**Verslag huishoudelijke elektrische installatie op laagspanning en zeer lage spanning****Algemeen:**

Referentie: 012-20260716-01	Datum controle: 16/07/2026
Keurder: 012

Eigenaar:		EAN-code:	541448820047884708
Adres installatie:	Emblemseweg 2, 2520 - Ranst	Nummer teller(s):	1SAG1100782649
		Distributienetbeheerder installatie:	Fluvius
Datum uitvoering installatie:	☐ Vóór 01/10/1981 ☒ Tussen 01/10/1981 en 01/06/2020 ☐ Vanaf 01/06/2020		
Type:	☒ Wooneenheid ☐ Niet-huishoudelijk ☐ PV ☐ Batterij ☐ Laadpaal

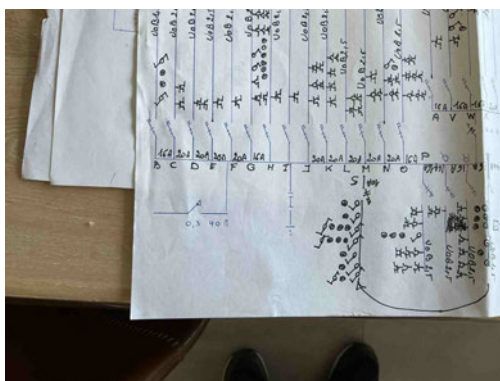
S04 - De spanning en/of de aard van de stroom is niet vermeld op het ééndraadsschema (Boek 1: 3.1.2.1).

Opmerking: Oa

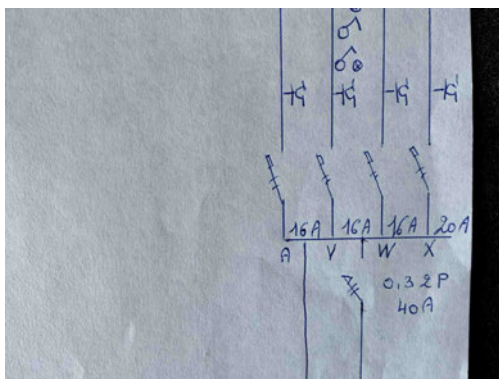
S02 - Het ééndraadsschema strookt niet met de werkelijkheid (Boek 1: 3.1.2.1).

Opmerking: Oa voedingskabel ,adres,datum,plaatsingwijze,handtekening ,schema niet duidelijk ,automaat A ,H,,I,O,C40A,C20A

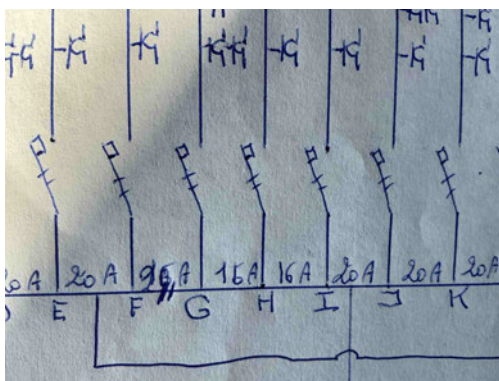
S02 - Het ééndraadsschema strookt niet met de werkelijkheid (Boek 1: 3.1.2.1).

Opmerking: Oa voedingskabel ,adres,datum,plaatsingwijze,handtekening ,schema niet duidelijk ,automaat A ,H,,I,O,C40A,C20A

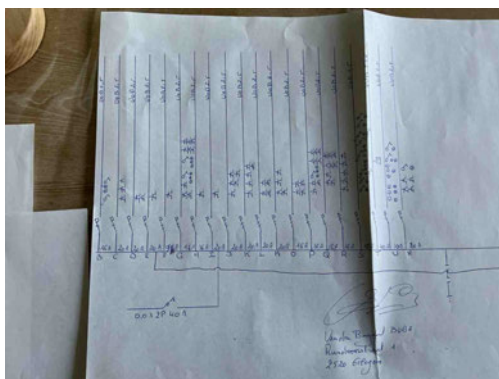
S02 - Het ééndraadsschema strookt niet met de werkelijkheid (Boek 1: 3.1.2.1).

Opmerking: Oa voedingskabel ,adres,datum,plaatsingwijze,handtekening ,schema niet duidelijk ,automaat A ,H,,I,O,C40A,C20A

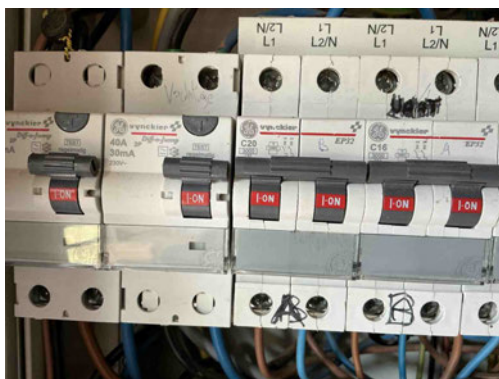
S02 - Het ééndraadsschema strookt niet met de werkelijkheid (Boek 1: 3.1.2.1).

Opmerking: Oa voedingskabel ,adres,datum,plaatsingwijze,handtekening ,schema niet duidelijk ,automaat A ,H,,I,O,C40A,C20A

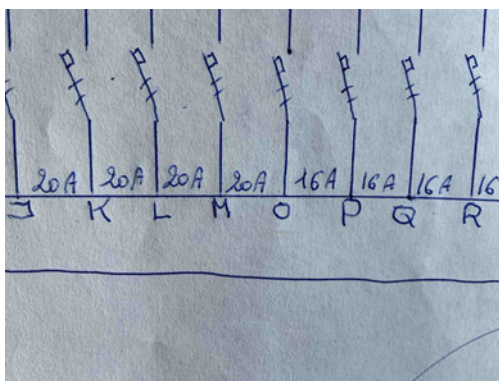
S02 - Het ééndraadsschema strookt niet met de werkelijkheid (Boek 1: 3.1.2.1).

Opmerking: Oa voedingskabel ,adres,datum,plaatsingwijze,handtekening ,schema niet duidelijk ,automaat A ,H,,I,O,C40A,C20A

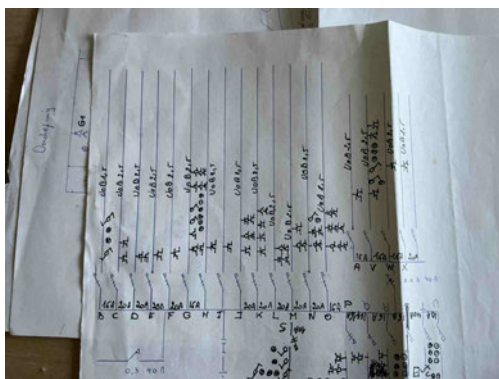
S02 - Het ééndraadsschema strookt niet met de werkelijkheid (Boek 1: 3.1.2.1).

Opmerking: Oa voedingskabel ,adres,datum,plaatsingwijze,handtekening ,schema niet duidelijk ,automaat A ,H,,I,O,C40A,C20A

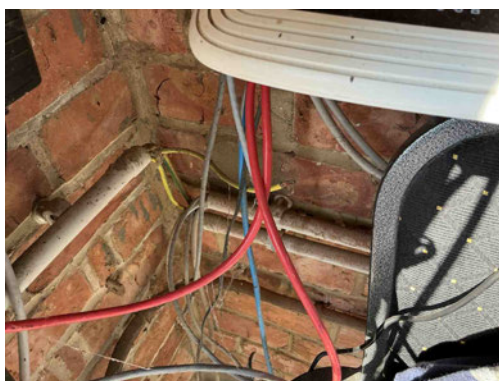
S02 - Het ééndraadsschema strookt niet met de werkelijkheid (Boek 1: 3.1.2.1).

Opmerking: Oa voedingskabel ,adres,datum,plaatsingwijze,handtekening ,schema niet duidelijk ,automaat A ,H,,I,O,C40A,C20A

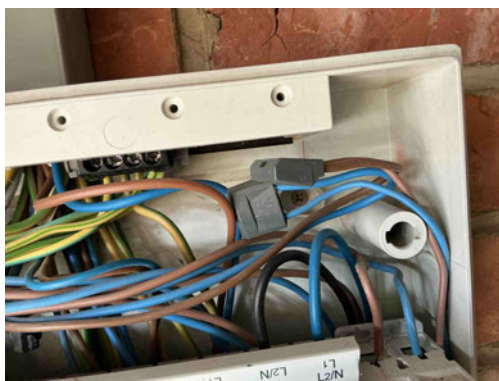
T21 - Het elektrisch materieel is niet geplaatst volgens de voorschriften van de fabrikant/ regels van goed vakmanschap . (Boek 1: 1.4.1.3)

Opmerking: Oa bord 1 vijzen niet afgedekt ,geleiders niet afgedekt garage

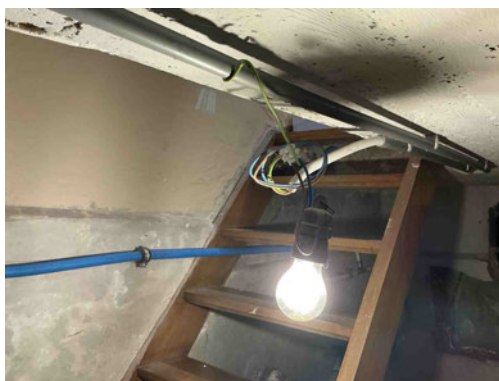
T21 - Het elektrisch materieel is niet geplaatst volgens de voorschriften van de fabrikant/ regels van goed vakmanschap . (Boek 1: 1.4.1.3)

Opmerking: Oa bord 1 vijzen niet afgedekt ,geleiders niet afgedekt garage

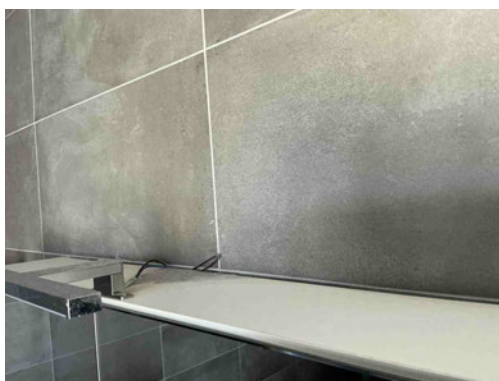
C21 - Het gebruik van geleiders van het type VOB, zonder bijkomende afscherming is niet toegestaan (Boek 1: 5.2.9.6).
Opmerking: Oa garage ,kelder ,badkamer

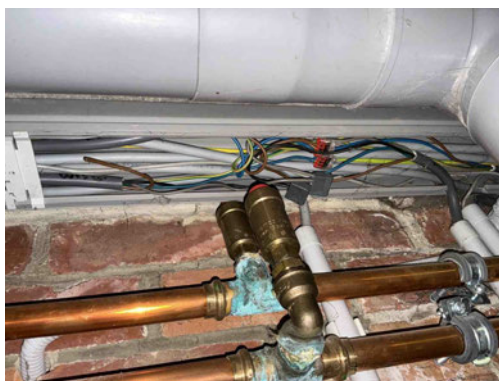
C21 - Het gebruik van geleiders van het type VOB, zonder bijkomende afscherming is niet toegestaan (Boek 1: 5.2.9.6).
Opmerking: Oa garage ,kelder ,badkamer

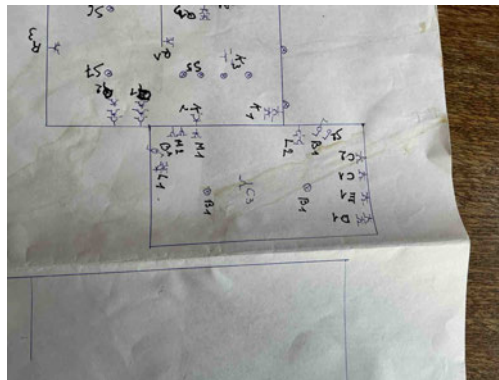
C21 - Het gebruik van geleiders van het type VOB, zonder bijkomende afscherming is niet toegestaan (Boek 1: 5.2.9.6).
Opmerking: Oa garage ,kelder ,badkamer

C26 - De verbindingen zijn niet gebeurd in borden, in aftakdozen, aan de klemmen van contactdozen, schakelaars of in de verlichtingstoestellen (Boek 1: 5.2.6.1).
Opmerking: Oa garage

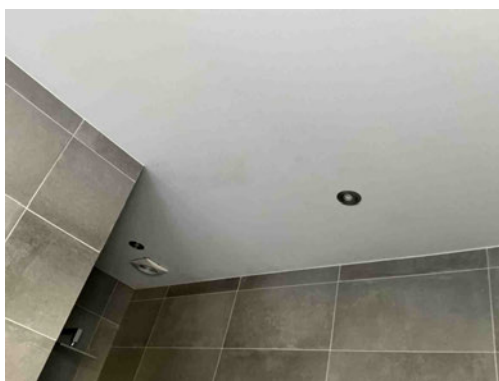
S07 - De situatieplannen stroken niet met de werkelijkheid (Boek 1: 3.1.2.1).

Opmerking: Oa contactdoos berging ,verlichting badkamer G4,G7

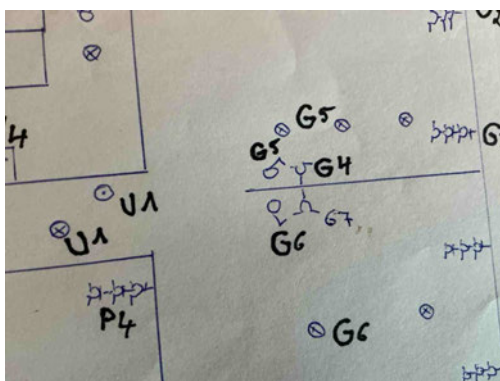
S07 - De situatieplannen stroken niet met de werkelijkheid (Boek 1: 3.1.2.1).
Opmerking: Oa contactdoos berging ,verlichting badkamer G4,G7

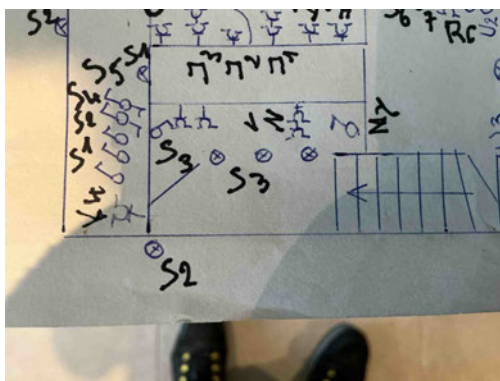
S07 - De situatieplannen stroken niet met de werkelijkheid (Boek 1: 3.1.2.1).
Opmerking: Oa contactdoos berging ,verlichting badkamer G4,G7

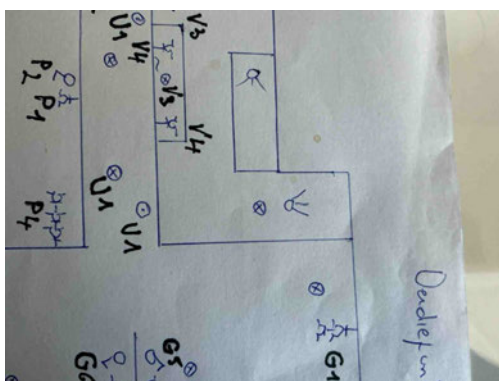
S07 - De situatieplannen stroken niet met de werkelijkheid (Boek 1: 3.1.2.1).
Opmerking: Oa contactdoos berging ,verlichting badkamer G4,G7

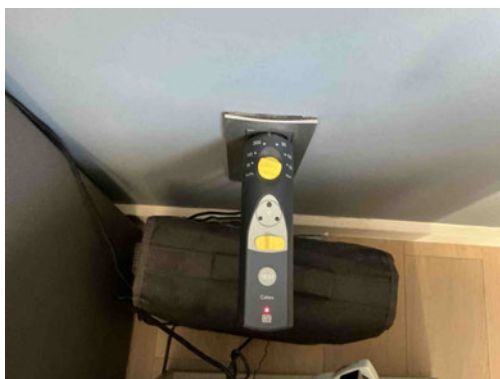
A13 - De continuïteit van de beschermingsgeleider met de aardingsinstallatie is niet gerealiseerd (Boek 1: 5.4.3).

Opmerking: Oa slaapkamer

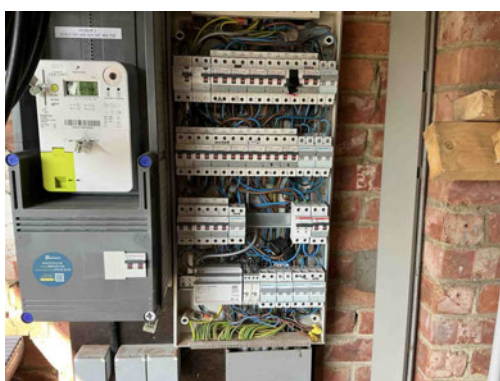
A13 - De continuïteit van de beschermingsgeleider met de aardingsinstallatie is niet gerealiseerd (Boek 1: 5.4.3).
Opmerking: Oa slaapkamer
